Европейская экономическая комиссия
Комитет по внутреннему транспорту
**Всемирный форум для согласования правил
в области транспортных средств**
Рабочая группа по вопросам шума
Шестьдесят девятая сессия

Женева, 22–25 января 2019 года

**Доклад Рабочей группы по вопросам шума о работе
ее шестьдесят девятой сессии**
Содержание

Принятые поправки к Правилам № 138 ООН (на основе документа GRB-69-06)

«Рис. 4

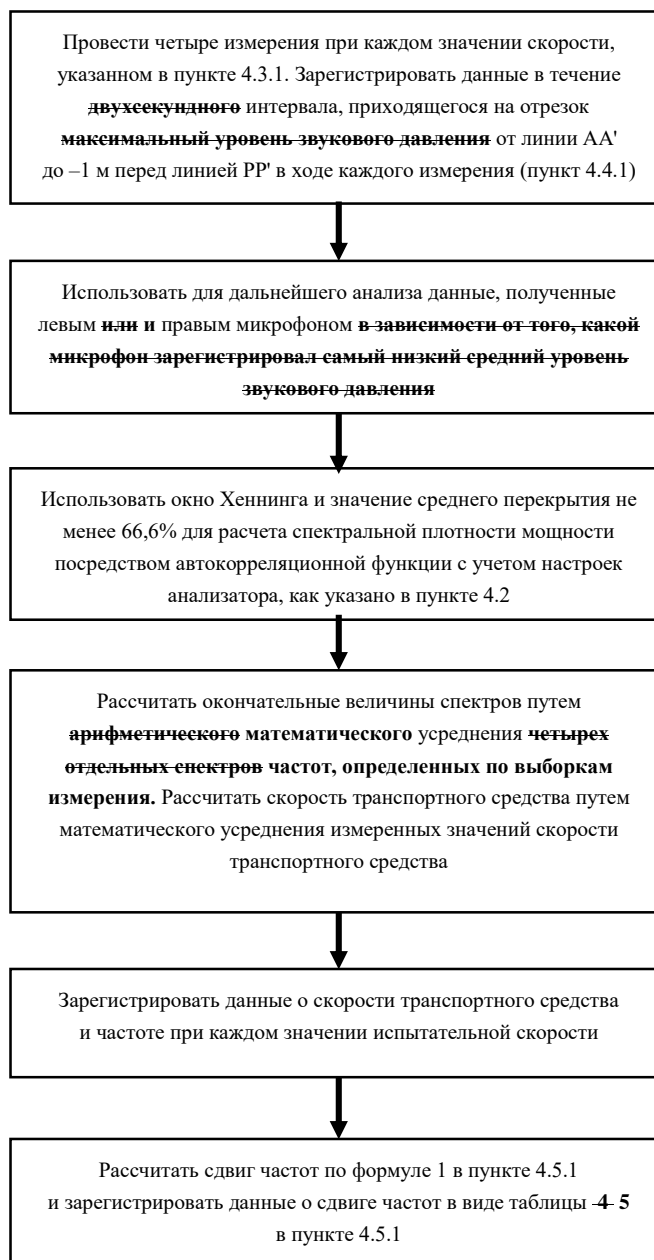
Добавление к приложению 3, рис. 4 изменить следующим образом:

~~Определение диапазона фонового шума~~ Параметр фонового шума»

«Рис. 7с

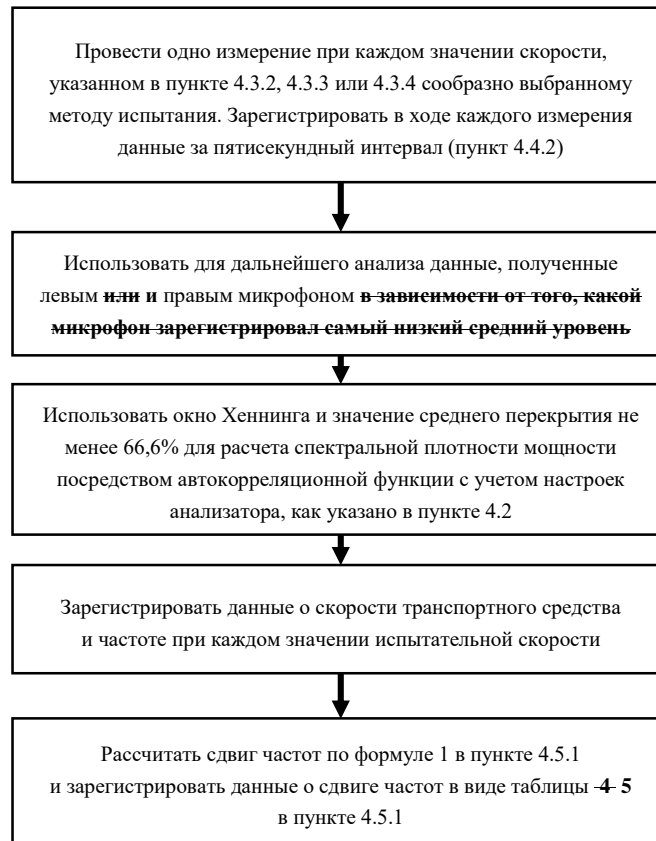
Добавление к приложению 3, рис. 7с изменить следующим образом:

Процедуры испытания для измерения сдвига частоты методом В, С, D и E
